濃縮・埋設事業所加工施設保安規定の変更認可申請について

別添 濃縮・埋設事業所加工施設保安規定 新旧対照表

濃縮・埋設事業所加工施設保安規定 新旧対照表 (3 / 6)

別図2 (1/3) ウラン濃縮建屋1階 管理区域図 (第45、49、54、55条関係)

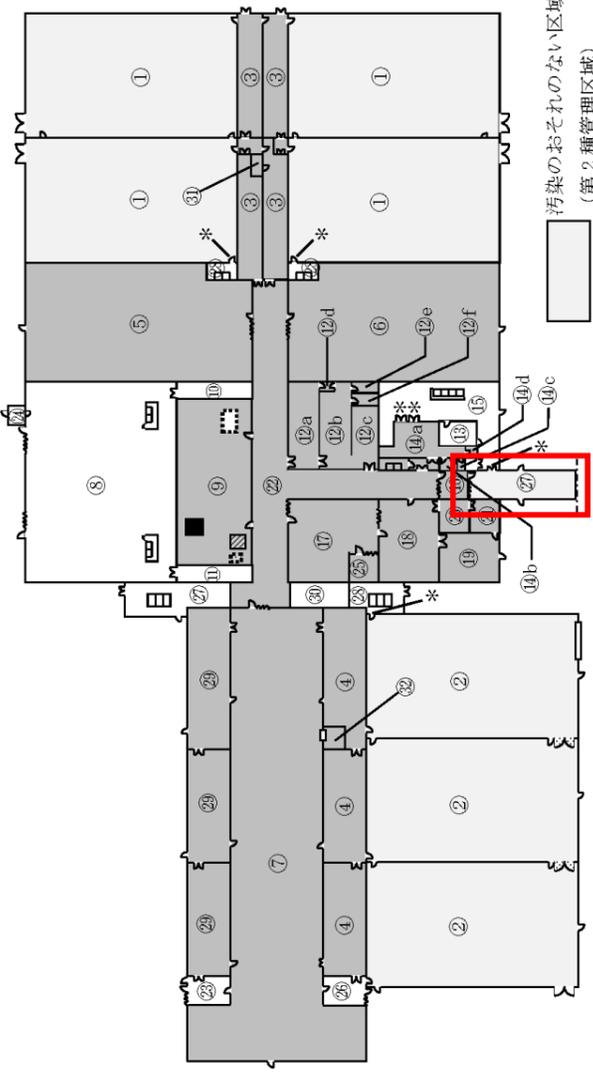
記載の適正化 (誤記修正)
